znak sprawy: Wip.272.22.2022.MN.PN

WYJAŚNIENIE I MODYFIKACJE TREŚCI SPECYFIKACJI WARUNKÓW ZAMÓWIENIA

Zamawiający Powiat Kamiński, działając na podstawie przepisów art. 284 ust. 2 ustawy z dnia 11 września 2019 roku Prawo zamówień publicznych, wyjaśnia treść specyfikacji warunków zamówienia sporządzonej w postępowaniu o udzielenie zamówienia publicznego pn: „**Rozbudowa drogi powiatowej nr 1012Z na odcinku Laska - Reclaw**”.

Dotyczy ławy betonowej – krawężniki.

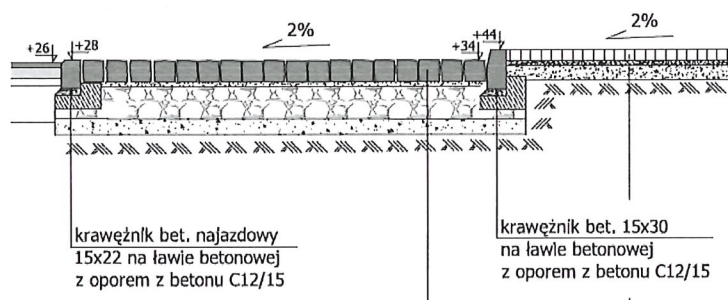
Proszę o skorygowanie czy krawężniki betonowe mają być wykonane na ławie betonowej z oporem z betonu C12/15 (rysunek) czy C8/10 (tj. B10) (zapis SST).

Przedmiotem niniejszej Specyfikacji Technicznej są wymagania dotyczące wykonania i przejścia Robót –ustawienie krawężników betonowych 15x30 z oporem z betonu B-10 i oporników betonowych 25x12 na ławie betonowej z B-10 w ramach przebudowy drogi powiatowej zbiorczej.

Krawężniki betonowe 15x30cm i 15x22cm należy wykonać na ławie betonowej z oporem z betonu C12/15 (B-15).
